CUADRO 5

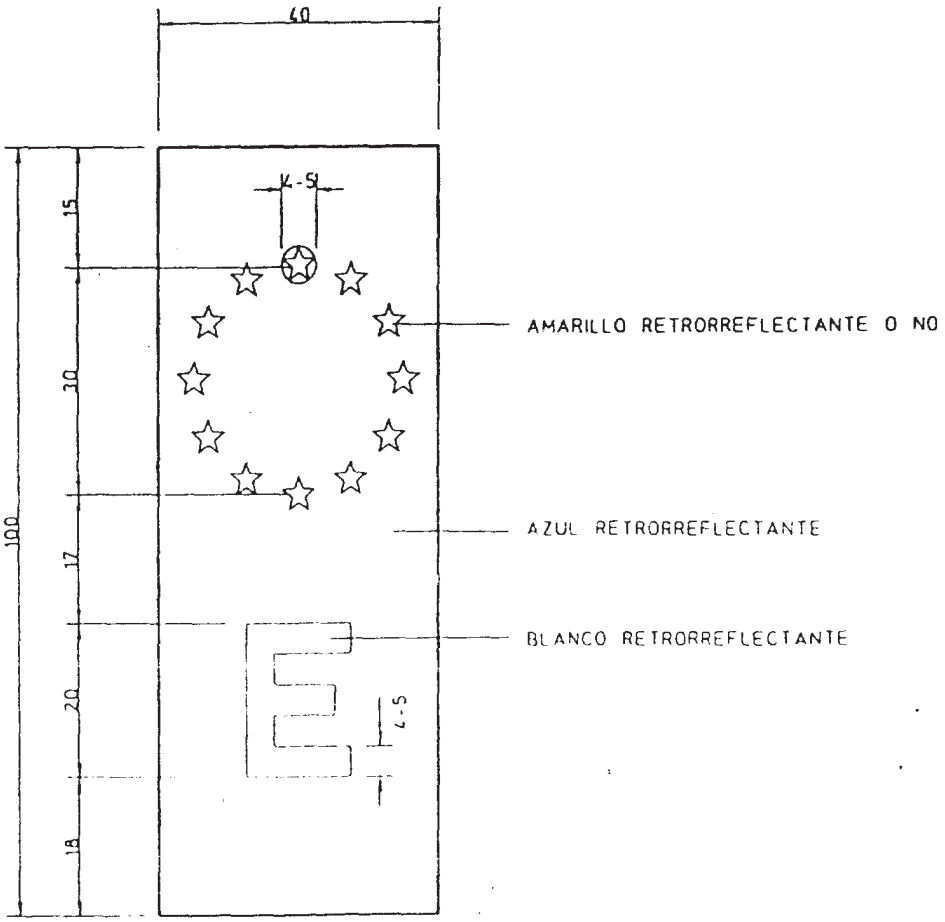
F) Se añade un cuadro 5, sobre dimensiones y colores del símbolo comunitario, con el siguiente contenido:

Dimensiones y colores del símbolo comunitario

(Medidas en mm)
